改善措置事項説明図

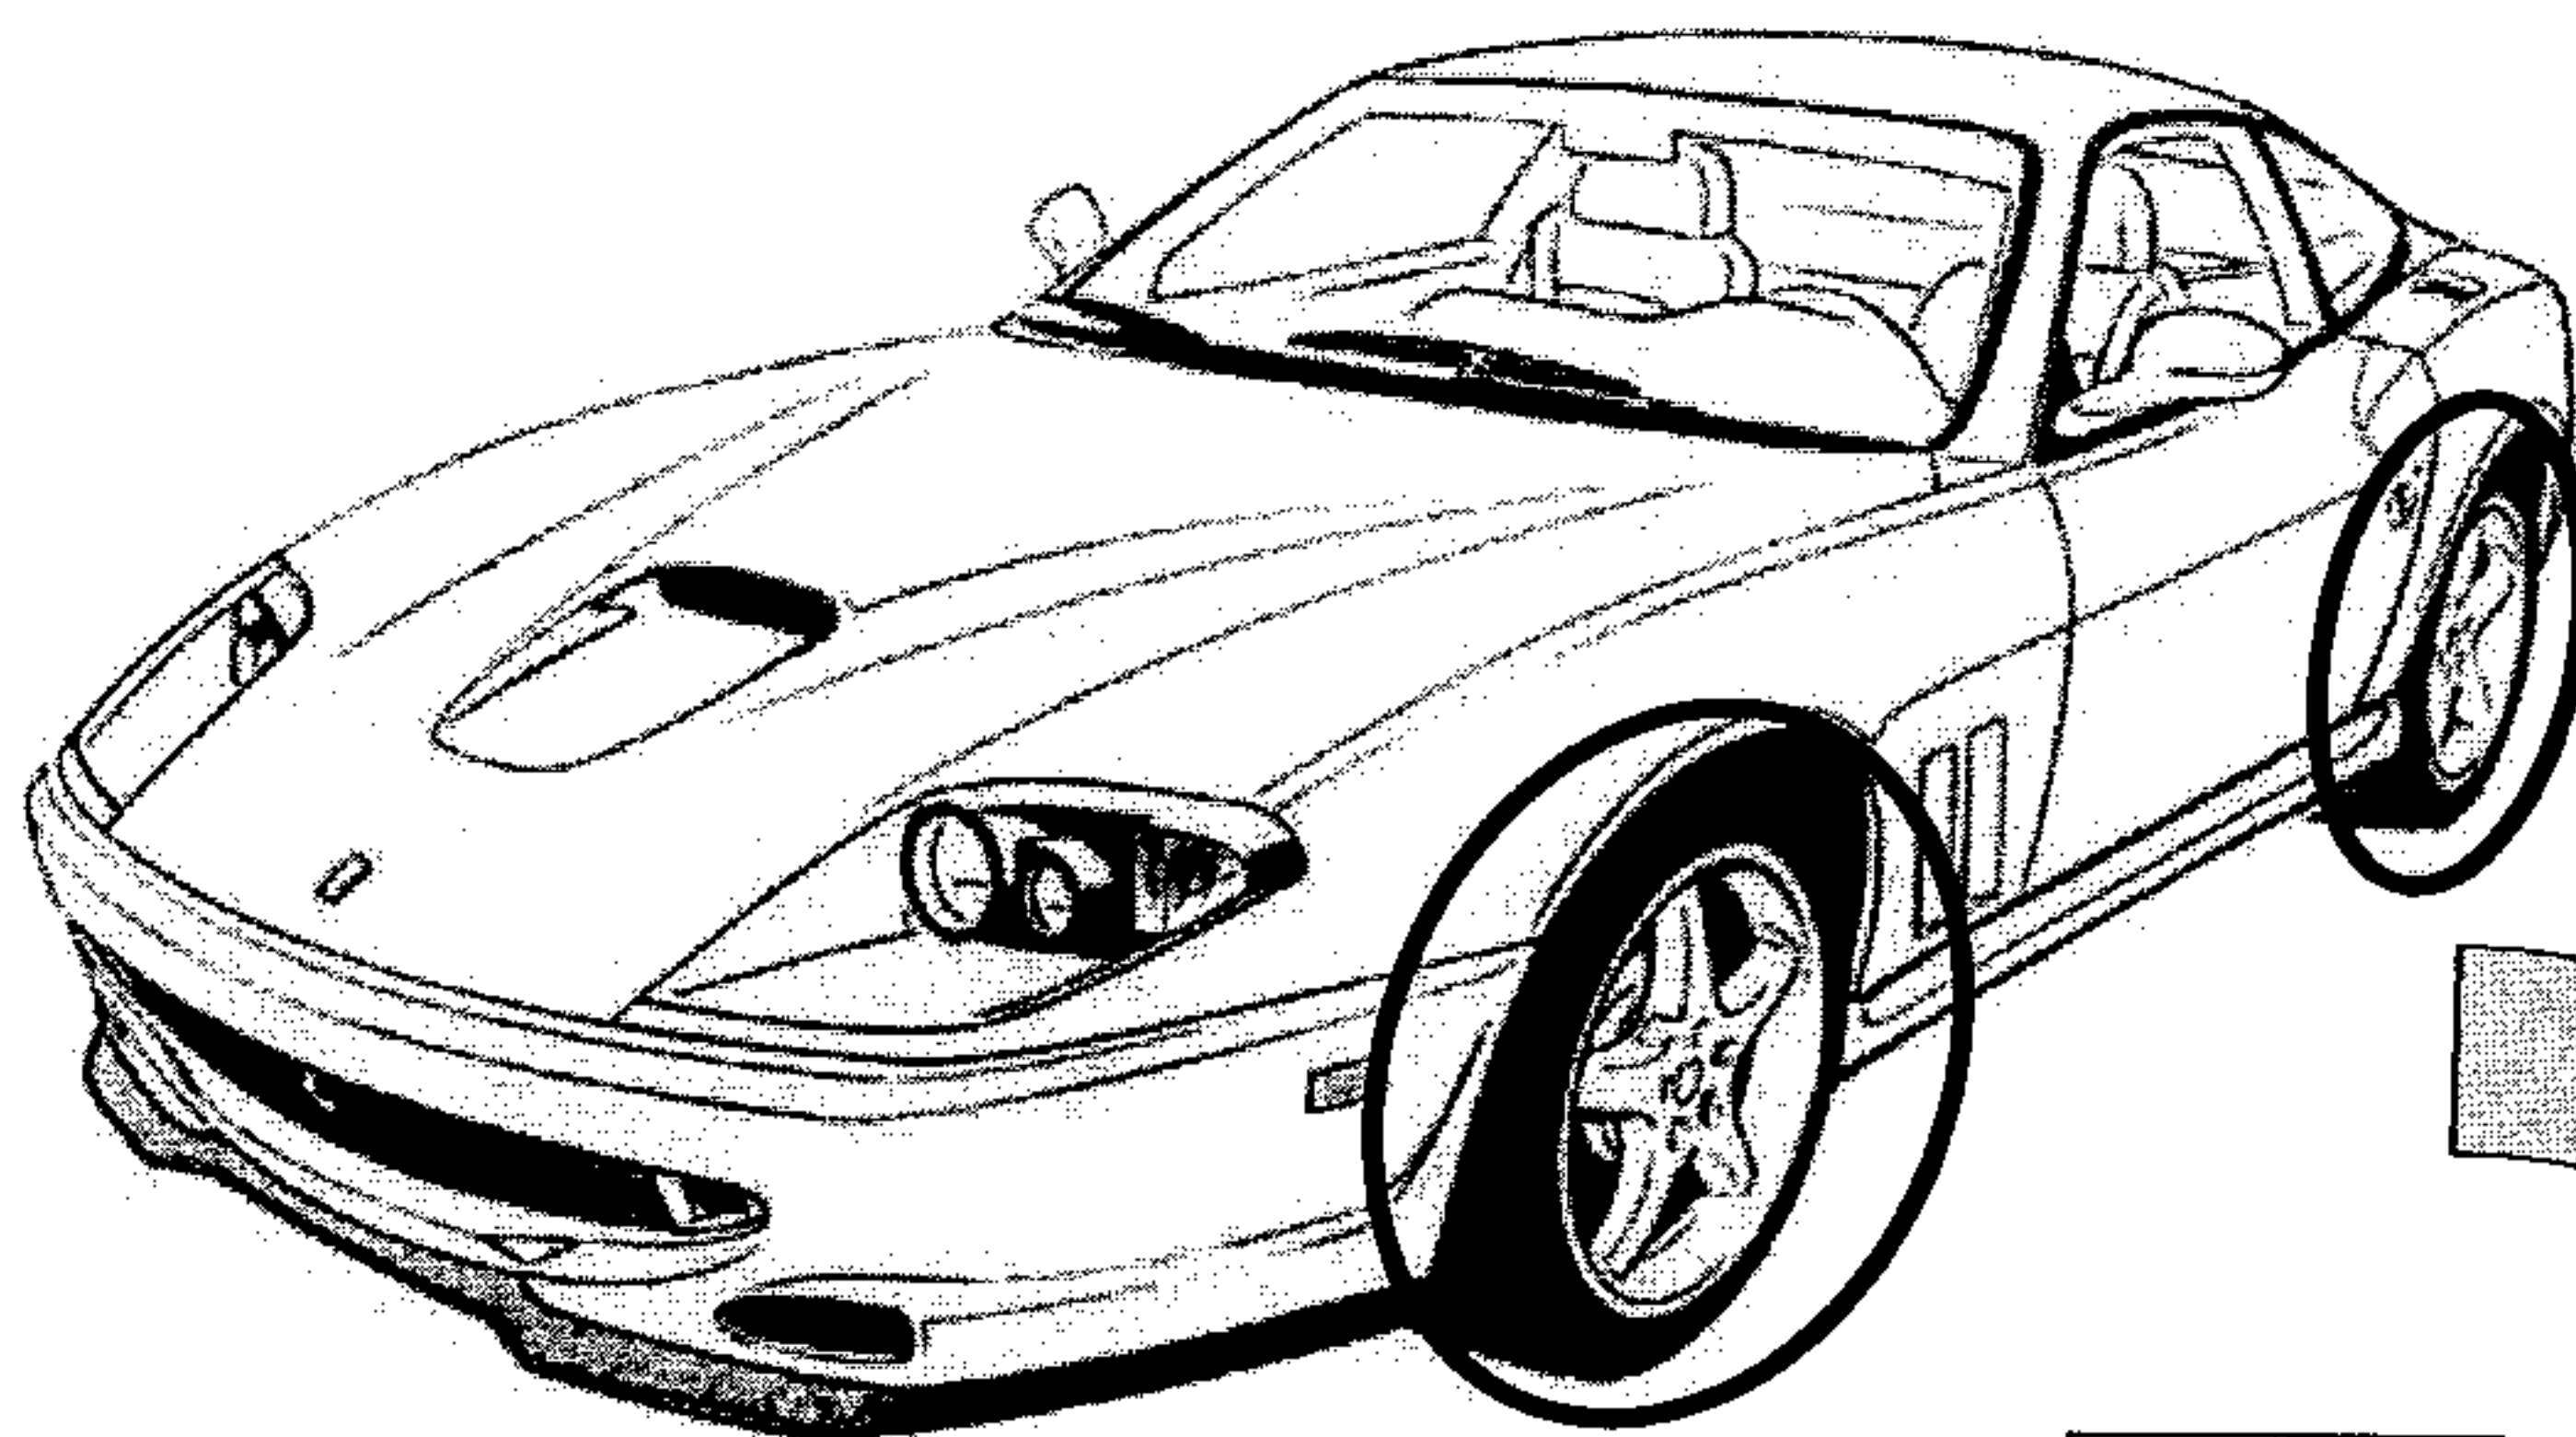
基準不適合発生箇所

走行装置において、ホイールのホイールボルト取付け穴スリーブの強度が不足しているため、車輪着脱の繰り返しによるスリーブの金属疲労又はボルト取付け時の過剰なトルクにより、スリーブに亀裂が入るおそれがある。

改善の内容

全車両、全てのホイール及びホイールボルトを対策品と交換する。
